# REGIONALVERSAMMLUNG SÜDHESSEN

### **Beschlussfassung über die Aufstellung des Sachlichen Teilplans Erneuerbare Energien (TPEE)**

**hier: Behandlung der Stellungnahmen aus der zweiten Beteiligung zum Entwurf 2016 des Sachlichen Teilplans Erneuerbare Energien - Zusammenfassender Beschluss zu den Beschlüssen des UEK vom 21.05.2019 und des NLF vom 06.06.2019; zum Antrag der FDP vom 20.05.2019 (Drs. IX / 17.27) sowie zu Ergebnissen vorgelegter neuer Erkenntnisse**

## **Beschlussfassung über die Aufstellung des Sachlichen Teilplans Erneuerbare Energien (TPEE)**

Karte 1: entfallende Flächen in den Vorranggebieten 2-475a und 5301

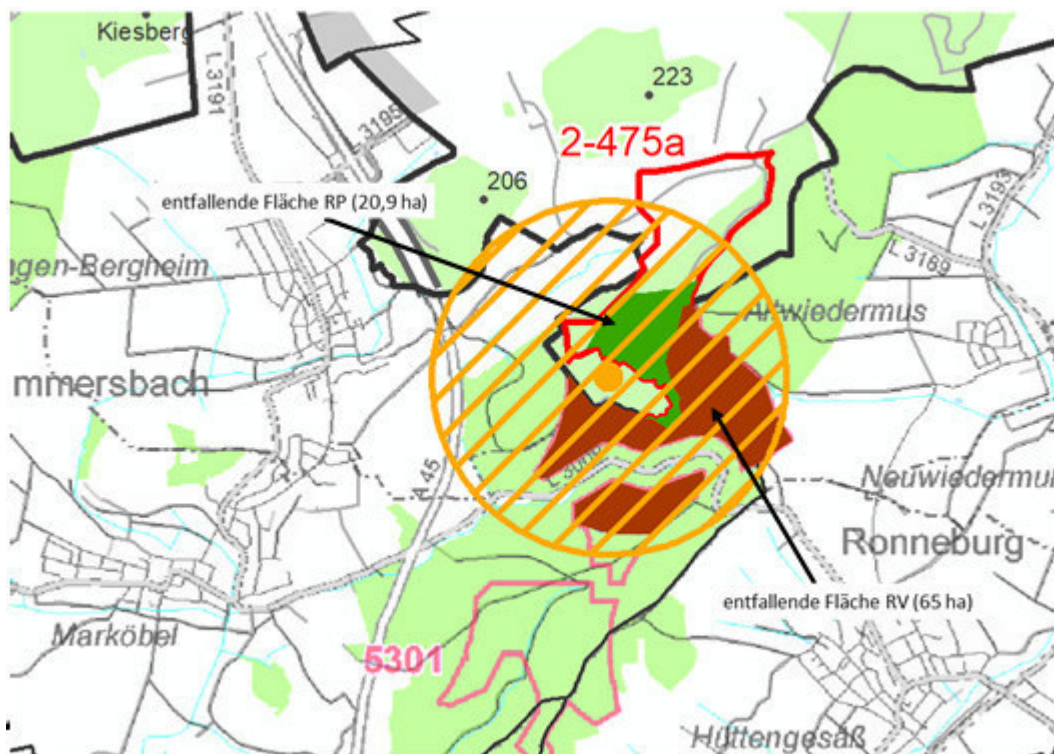
Die Bürgerinitiative „Rettet das Ronneburger Hügelland e.V.“ hatte am 22. Oktober 2018 eine avifaunistische Stellungnahme des Büros HAT Ornithologie vorgelegt, welche am 12. November 2018 durch die Obere Naturschutzbehörde bestätigt wurde und zu einer Reduzierung der Vorranggebiete durch einen Rotmilanhorst führte (TB2-04375).

Am 22. Januar 2019 legte die Bürgerinitiative eine weitere avifaunistische Stellungnahme vor, in der ein Rotmilanhorst nahe des Vorranggebietes gemeldet wurde. Dieser wurde am 27. Februar 2019 durch die Obere Naturschutzbehörde bestätigt und gemäß dem schlüssigen Plankonzept mit 1000 m gepuffert. Die reduzierten Vorranggebiete 2-475a (RP) und 5301 (RV) liegen vollständig (2-475a) bzw. fast vollständig (5301) im 1000 m-Puffer. Die Restfläche des Vorranggebietes 5301 unterschreitet die Mindestflächengröße von 10 ha. Beide Vorranggebiete werden daher gestrichen (TB2-04377). Die Drucksache IX/17.13.1 ist damit gegenstandslos geworden.

Das Vorranggebiet 2-475a wird aufgrund des schlüssigen Plankonzeptes (Mindestabstandspuffer zu mehreren eingebrachten Brutvorkommen des Rotmilans, Schwarzmilans und Wanderfalken (TB2- 01055, TB2-04375,-TB2-04377) gestrichen. Alle - in den weiteren TBs zu 2-475a vorgetragene Argumente, Informationen und Hinweise - führen nicht zu einer Änderung der getroffenen Abwägung.

- c) Auf Seite 15 werden im Feld „Begründung“ die Texte der Begründungen der TB2-04375 und TB2-04377 eingefügt.
- II. Die TBs TB2-01034, TB2-02862, TB2-02985, TB2-03387 werden in der obersten Zeile der Begründung durch den Satz „Das Vorranggebiet 2-475a wird auf Grund artenschutzrechtlicher Belange gestrichen“ ergänzt.
- III. Die Tabelle „Vorranggebiete, Veränderungen gegenüber TPEE-Entwurf 2016“ wird entsprechend angepasst (Drs. IX / 17.13.8, Anlage 8).

Karte 2: entfallende Fläche des Vorranggebietes 2-112

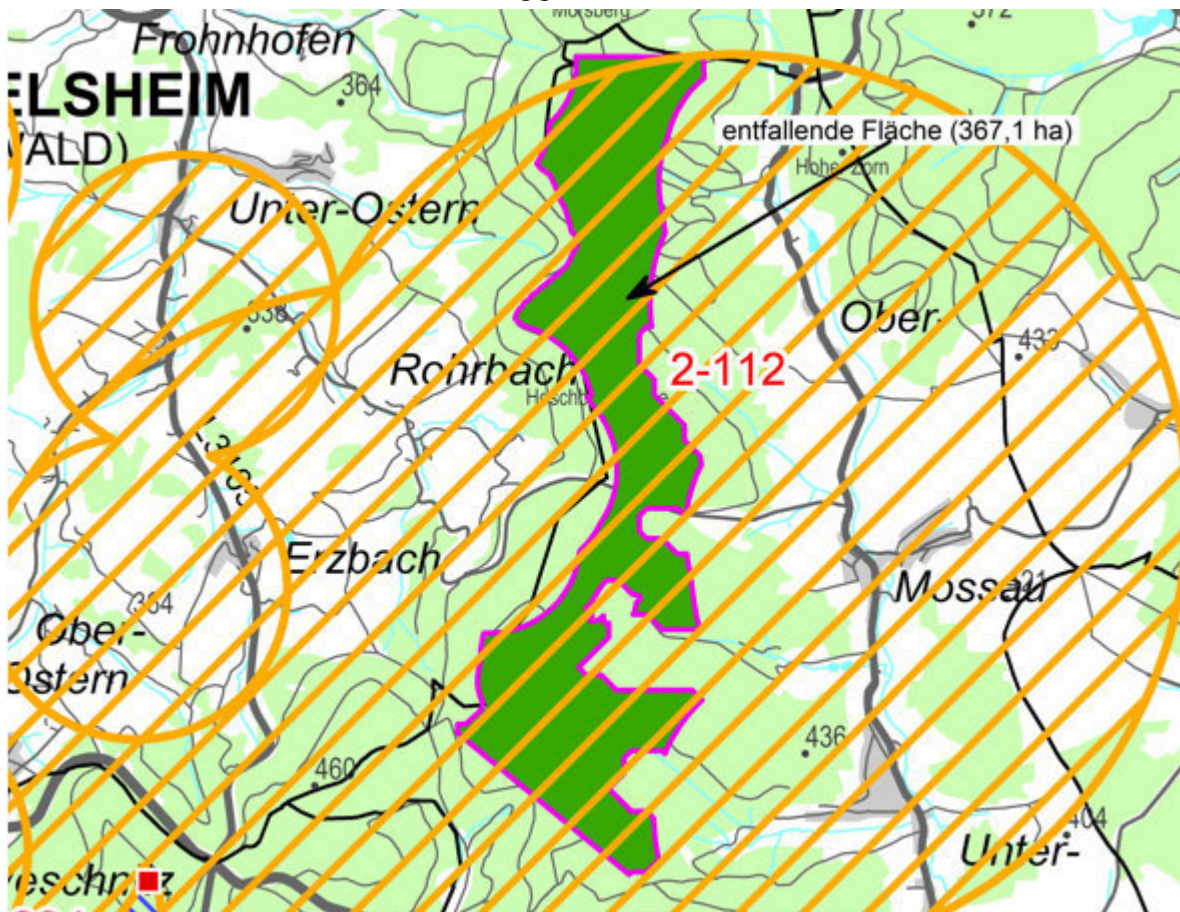
Alle - in den weiteren TBs zu 2-112 vorgetragene Argumente, Informationen und Hinweise - führen nicht zu einer Änderung der getroffenen Abwägung.

- II. Die TBs mit den Nummern TB2-00124, TB2-01413, TB2-01426, TB2-01516, TB2-02143, TB2-02259, TB2-02582, TB2-03267, TB2-03669, TB2-03924 und TB2-03999 werden in der obersten Zeile der Begründung durch den Satz „Das Vorranggebiet 2-112 wird auf Grund artenschutzrechtlicher Belange gestrichen“ ergänzt.
- III. Die Tabelle „Vorranggebiete, Veränderungen gegenüber TPEE-Entwurf 2016“ wird entsprechend angepasst (Drs. IX / 17.13.8, Anlage 8).

Karte 3: reduzierte Fläche des Vorranggebietes 2-125, 2-125a und Erweiterung 2-125b

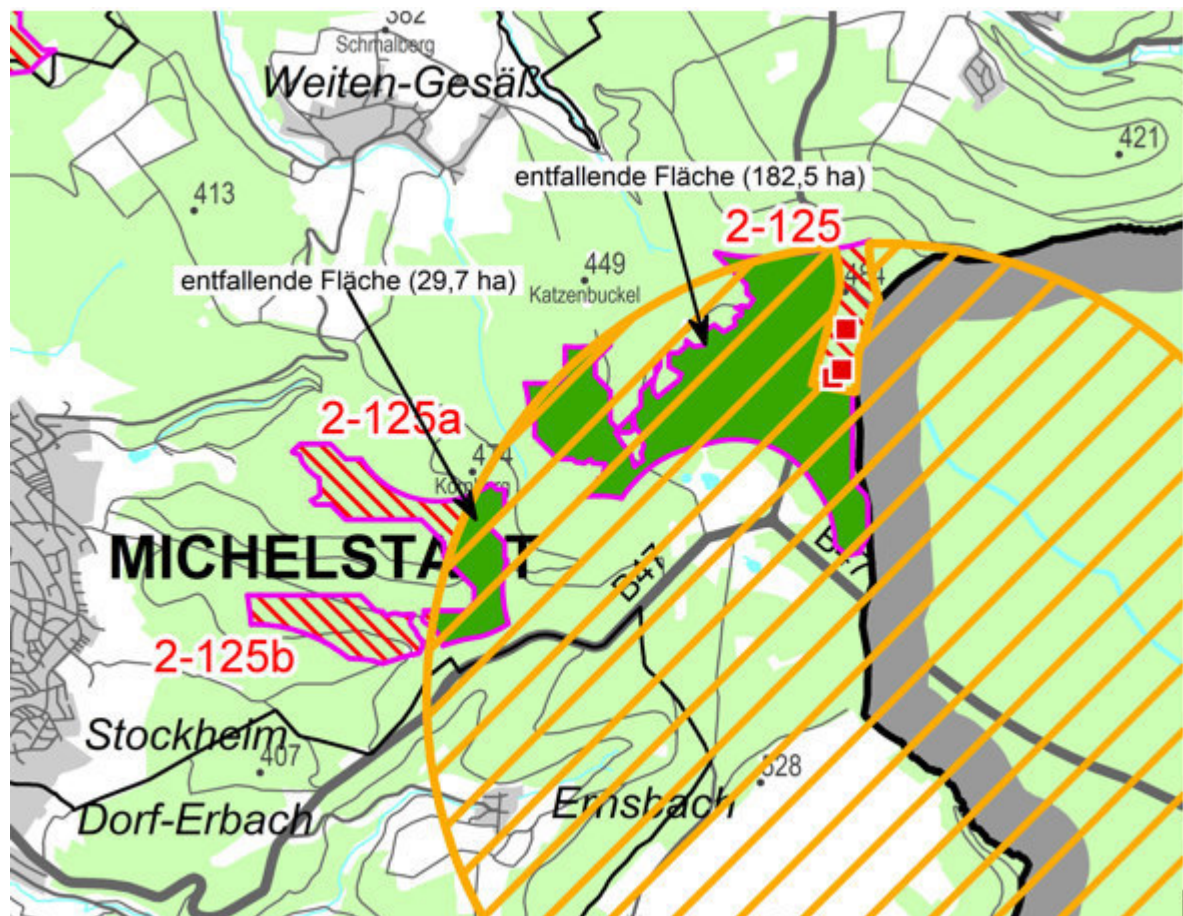
- II. Die TBs TB2-00938, TB2-00939, TB2-00950, TB2-01280, TB2-02143, TB2-03267, TB2-03924 und TB2-03999 werden in der obersten Zeile der Begründung durch den Satz „Das Vorranggebiet 2-125 wird auf Grund artenschutzrechtlicher Belange reduziert“ ergänzt.

- II. Die TBs TB2-02143, TB2-03267, TB2-03924 und TB2-03999 werden in der obersten Zeile der Begründung durch den Satz „Das Vorranggebiet 2-125a wird auf Grund artenschutzrechtlicher Belange reduziert“ ergänzt.
- III. Die Tabelle „Vorranggebiete, Veränderungen gegenüber TPEE-Entwurf 2016“ wird entsprechend angepasst (Drs. IX / 17.13.8, Anlage 8).

- II. Die TBs mit den Nummern TB2-02143, TB2-03267, TB2-03924 und TB2-03999 werden in der obersten Zeile der Begründung durch den Satz „Das Vorranggebiet 2-125b wird um die abgetrennte Restfläche des Vorranggebietes 2-125a erweitert“ ergänzt.
- III. Die Tabelle „Vorranggebiete, Veränderungen gegenüber TPEE-Entwurf 2016“ wird entsprechend angepasst (Drs. IX / 17.13.8, Anlage 8).

- III. Die Tabelle „Vorranggebiete, Veränderungen gegenüber TPEE-Entwurf 2016“ wird entsprechend angepasst (Drs. IX / 17.13.8, Anlage 8).

Karte 4: reduzierte Fläche des Vorranggebietes 2-288

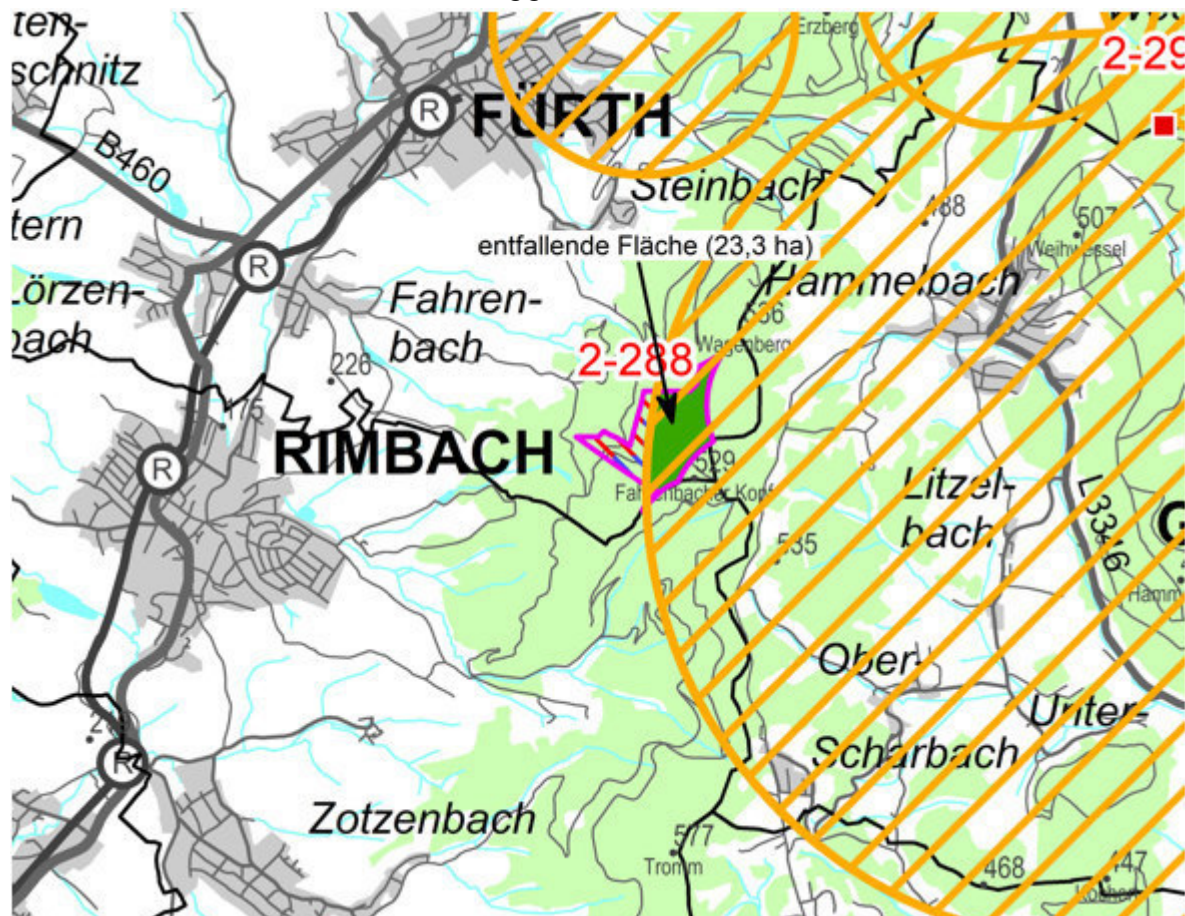
In der zweiten Offenlegung (Beteiligungsverfahren) wurden flächenrelevante Belange vorgetragen, die zu einer Änderung des Flächenzuschnitts führen. Das Vorranggebiet 2-288 wird auf eine Fläche von 10,4 ha reduziert (TB2-04378). Begründet wird die Reduzierung der Flächen durch die Überlagerung eines bekannt gewordenen Schwarzstorchhorstes östlich des VRG, welcher mit seinem Mindestabstandspuffer von 3.000 m Bereiche des Vorranggebietes überdeckt.

- II. Die TBs TB2-01264, TB2-01413, TB2-01426, TB2-02143, TB2-02155, TB2-02173, TB2-02859, TB2-03267, TB2-03284, TB2-03430, TB2-03615 und TB2-03924 werden in der obersten Zeile der Begründung durch den Satz „Das Vorranggebiet 2-288 wird auf Grund artenschutzrechtlicher Belange reduziert“ ergänzt.
- III. Die Tabelle „Vorranggebiete, Veränderungen gegenüber TPEE-Entwurf 2016“ wird entsprechend angepasst (Drs. IX / 17.13.8, Anlage 8).

Karte 5: entfallende Fläche des Vorranggebietes 2-292

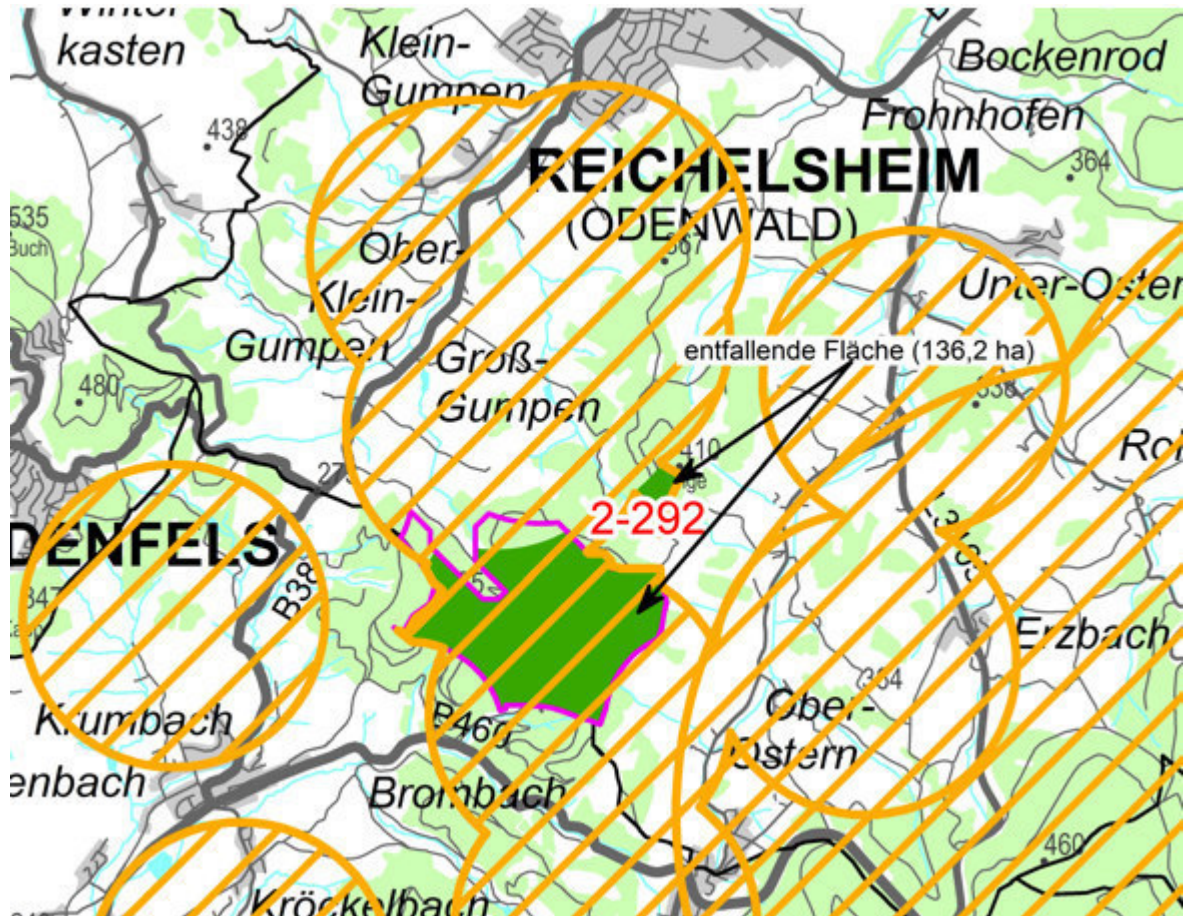
Alle - in den weiteren TBs zu 2-292 vorgetragene Argumente, Informationen und Hinweise - führen nicht zu einer Änderung der getroffenen Abwägung.
- II. Die TBs TB2-01264, TB2-01413, TB2-01426, TB2-02143, TB2-02155, TB2-02173, TB2-02259, TB2-02859, TB2-03267, TB2-03284, TB2-03430, TB2-03924 und TB2-03999 werden in der obersten Zeile der Begründung durch den Satz „Das Vorranggebiet 2-292 wird auf Grund artenschutzrechtlicher Belange gestrichen“ ergänzt.

- III. Die Tabelle „Vorranggebiete, Veränderungen gegenüber TPEE-Entwurf 2016“ wird entsprechend angepasst (Drs. IX / 17.13.8, Anlage 8).

Karte 6: gestrichener Flächenanteil (rot) im Vorranggebiet 2-23b

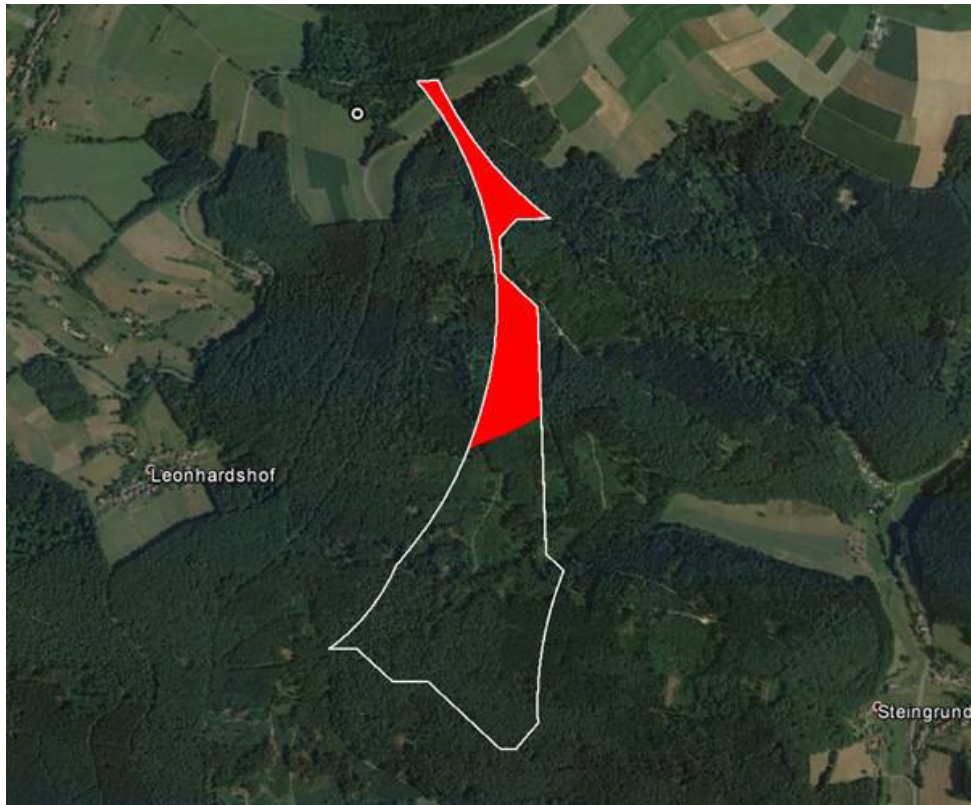
Bewertungsmaßstabes des Teilplans Erneuerbare Energien dazu, dass ein Puffer von 1.000 Metern um den Rotmilanhorst angewandt wird, welcher zu einer Reduzierung im nördlichen Bereich der Vorrangfläche 2-23b führt.

„Die Fläche 2-23b wird im Südosten erweitert sowie im Norden reduziert.“

VI. Die Tabelle „Vorranggebiete, Veränderungen gegenüber TPEE-Entwurf 2016“ wird entsprechend angepasst (Drs. IX / 17.13.8, Anlage 8).

Karte 7: Entfallene Flächen im Vorranggebiet 3004

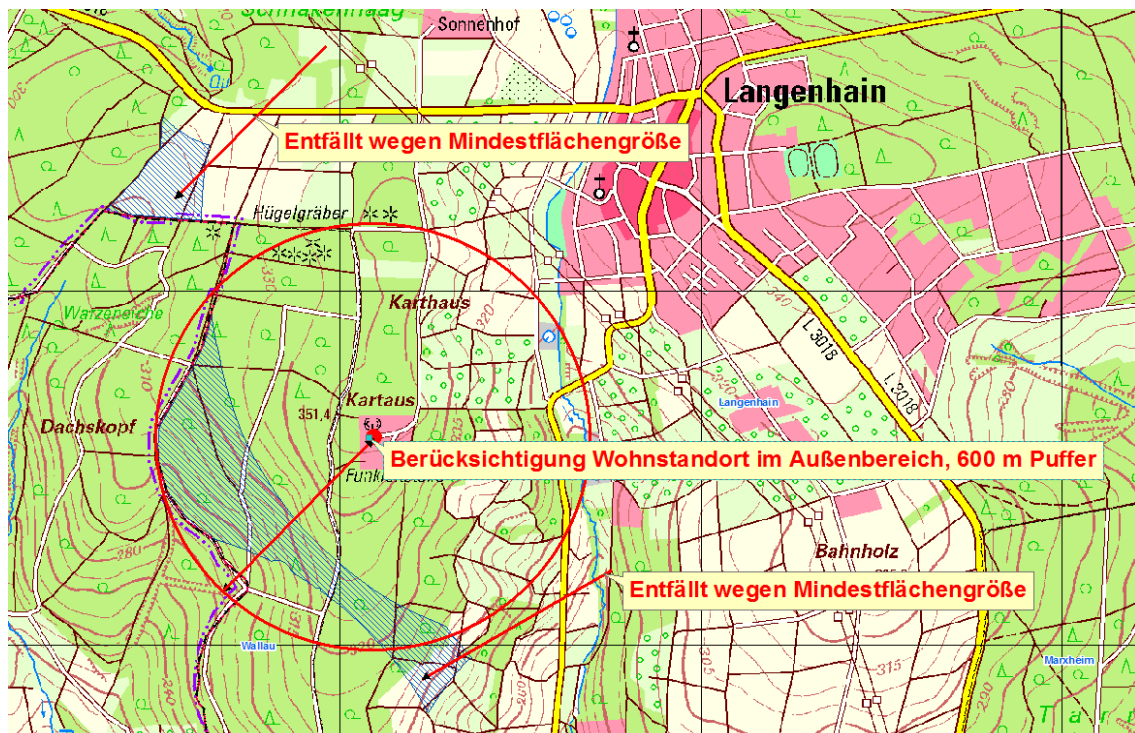
Die Vorrangfläche 3004 im Gebiet des Regionalverbandes FrankfurtRheinMain wird gestrichen. Dies erfolgt aufgrund der Mitteilung der Unteren Bauaufsichtsbehörde des Main-Taunus-Kreises, die davon ausgeht, dass für die beiden Wohngebäude auf dem Grundstück der benannten Funkanlage „Am Hübner“ in Hofheim/Langenhain ein Bestandsschutz gegeben ist. Daher ist dieser Wohnstandort im Außenbereich gemäß schlüssigem Plankonzept mit einem Schutzabstand von 600 m zu versehen. Die verbleibenden Restflächen entsprechen nicht der Mindestflächengröße von 10 ha und entfallen deshalb ebenfalls.

- I. Die BE-Nr. TB2-04380 wird neu aufgenommen.
- II. Die Tabelle „Vorranggebiete, Veränderungen gegenüber TPEE-Entwurf 2016“ wird entsprechend angepasst (Drs. IX / 17.13.8, Anlage 8).

Karte 8: Entfallene Flächen in den Vorranggebieten 2-903 und 2-925

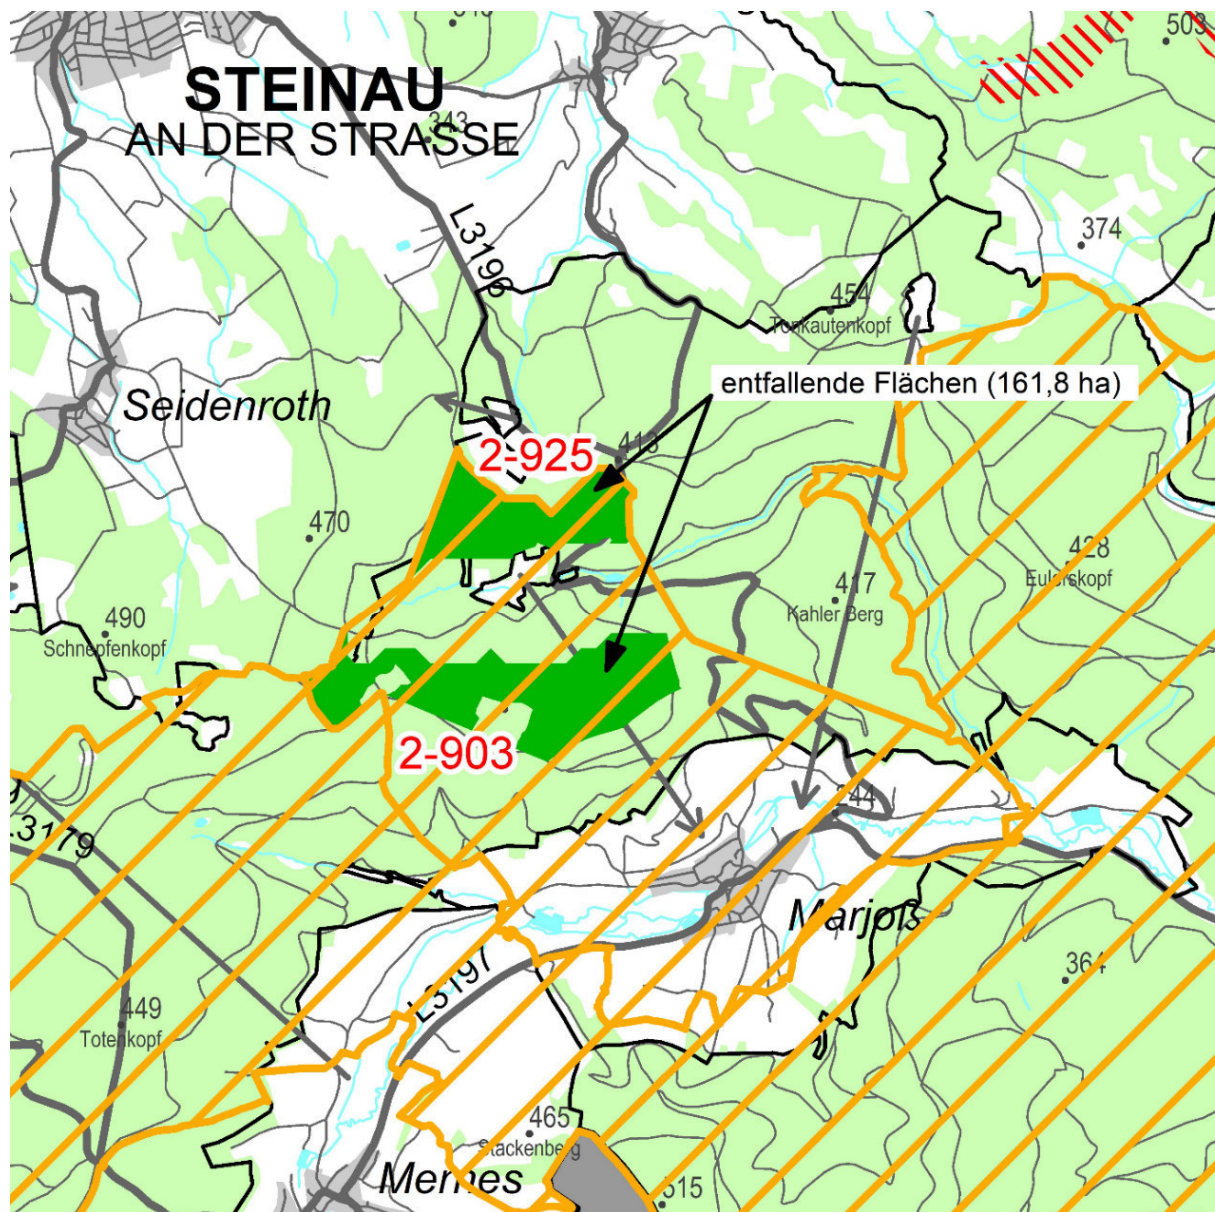
Am 01.05.2019 wurden ergänzende Unterlagen zu den Flächen 3-903 und 2-925 eingereicht (TB2-04381). In diesen werden u.a. Informationen zu Vogelschutzgebieten und neuen Horststandorten von windkraftempfindlichen Vogelarten vorgebracht. Diese wurden zur fachlichen Überprüfung an die obere Naturschutzbehörde (ONB) weitergeleitet und bestätigt.

Gemäß der Anwendung der Kriterien aus dem schlüssigen Plankonzept entfallen damit die Flächen 2-903 und 2-925.

Das Vorranggebiet wird aufgrund des schlüssigen Plankonzeptes (Artenschutz, TB2-04381) gestrichen. Alle weiteren zu dieser Fläche vorgetragenen Argumente führen nicht zu einer Änderung der getroffenen Abwägung.

Das Vorranggebiet wird aufgrund des schlüssigen Plankonzeptes (Artenschutz, TB2-04381) gestrichen. Alle weiteren zu dieser Fläche vorgetragenen Argumente führen nicht zu einer Änderung der getroffenen Abwägung.

- I. Die Super-BE zur Fläche 2-903 (TB2-00078) wird wie folgt geändert:
  - a) Auf Seite 1 wird im Feld „Stellungnahme“ der Text um die TB2-04381 ergänzt.
  - b) Auf Seite 19 wird im Feld „Behandlungsvorschlag“ der Text wie folgt geändert:  
Der Stellungnahme wird teilweise gefolgt.  
in:  
Die Stellungnahme wird zur Kenntnis genommen.
  - c) Auf Seite 19 wird im Feld „Behandlungsvorschlag“ der Text wie folgt geändert:  
Das Vorranggebiet 2-903 liegt im Gutsbezirk Spessart und in Steinau an der Straße und hatte im Entwurf 2016 eine Größe von 105,4 ha.

e) In den Einzel-BEs zur Fläche 2-925 werden die Behandlungsvorschläge durch das Entfallen der Fläche entsprechend angepasst.

Karte 1: reduzierter Flächenanteil des Vorranggebietes 2-23a

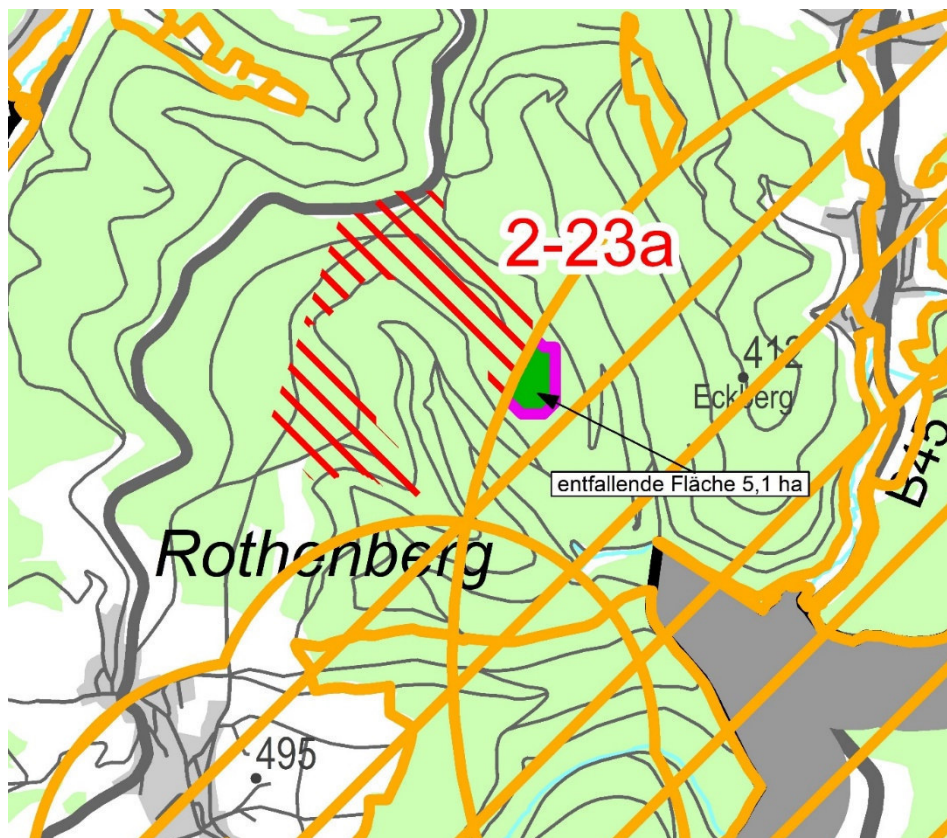
Begründet wurde die Flächenreduzierung durch die Berücksichtigung eines Schwarzstorchhorstes, dessen Mindestabstandspuffer die Fläche im Osten überlagert. Die Fläche wird als Vorranggebiet zur Nutzung der Windenergie festgelegt und auf 63,0 ha reduziert.

2. Die Tabelle „Vorranggebiete, Veränderungen gegenüber TPEE-Entwurf 2016“ wird entsprechend angepasst (Drs. IX / 17.13.8, Anlage 8).
